Avis délibéré de la mission régionale d'autorité environnementale sur le remplacement du télésiège de Côte brune par une télécabine 10 places et reprise de la piste de ski Venturon à Méribel-Mottaret, porté par la société des 3 Vallées (S3V) sur la commune de Les Allues (73)

Avis n° 2023-ARA-AP-1551

Avis délibéré le 1 août 2023

Figure 1: Tracé de la nouvelle télécabine et reprise de la piste Venturon (source : dossier)

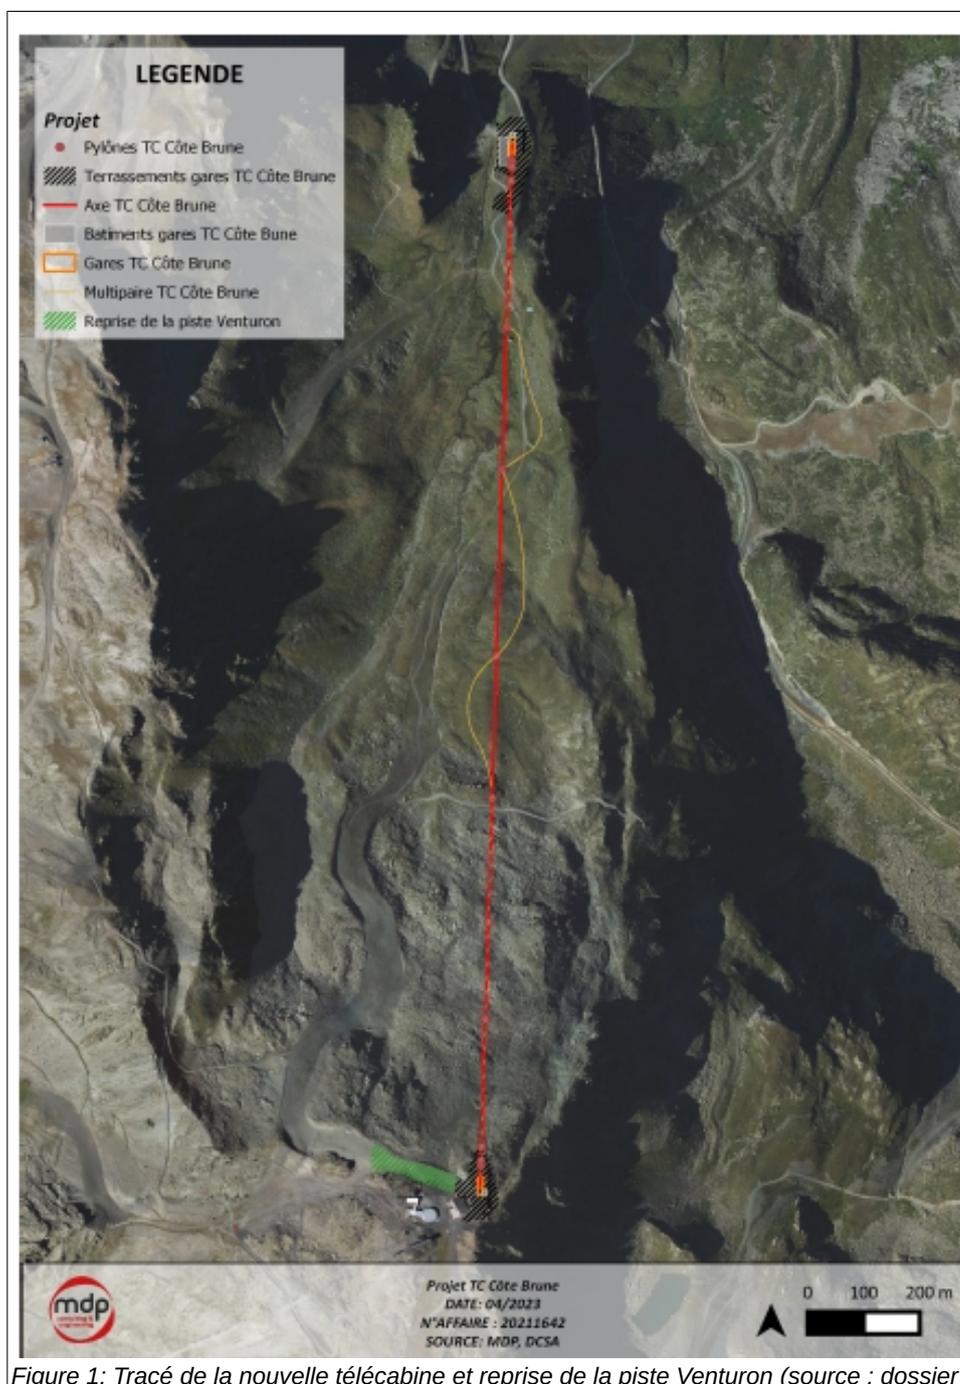
Les incidences des travaux de la reprise de la piste de ski Venturon sur les habitats naturels ne sont pas clairement identifiées au sein du tableau récapitulatif des incidences de l'opération présentée dans le cadre de la présente étude d'impact.

- **préciser les incidences relatives aux travaux de reprise de la piste de ski Venturon sur les habitats naturels ;**
- **réévaluer la surface impactée d'habitats naturels par les travaux de terrassements liées à l'implantation de nouveaux pylônes ;**
- **présenter ou renforcer les mesures prises pour éviter, réduire et si nécessaire compenser ces incidences.**

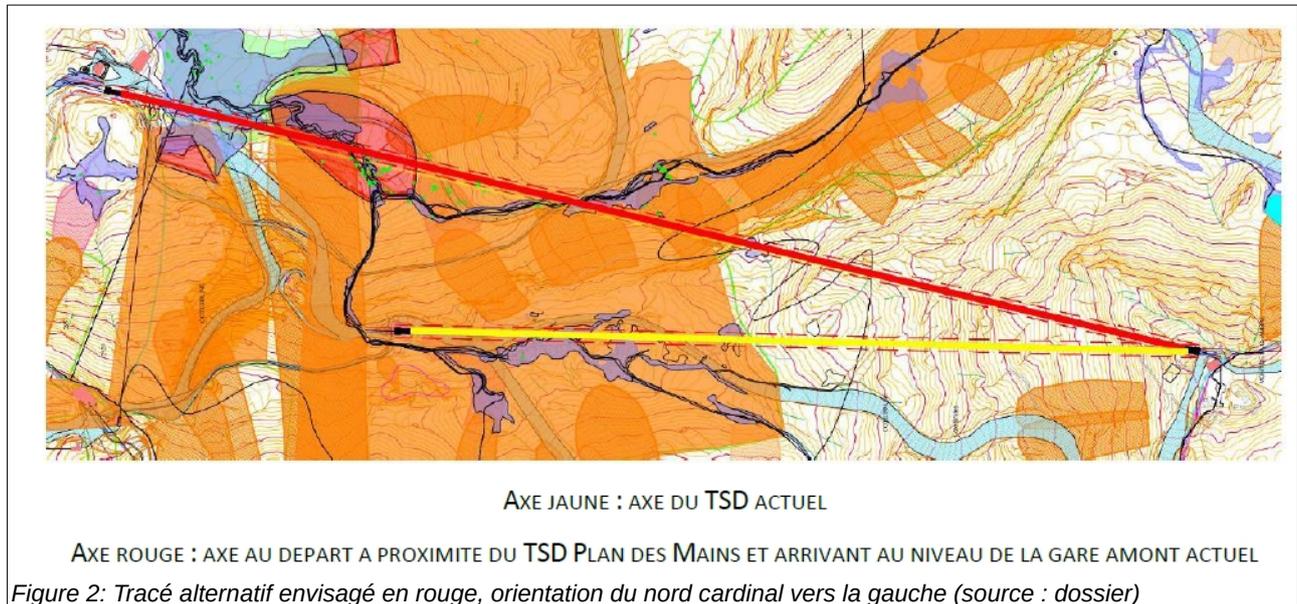
Le dossier précise par ailleurs qu'une modélisation [CLIMSNOW](#)¹³ plus fine, à l'échelle du domaine skiable des 3 Vallées, est en cours de réalisation et tenant compte des caractéristiques de chaque station (infrastructures en place, importance du damage et de la production de neige artificielle...), sans que le dossier indique l'échéance de sa publication.

L'Autorité environnementale recommande d'intégrer les conclusions des projections de la modélisation CLIMSNOW à l'étude d'impact dès que disponibles.
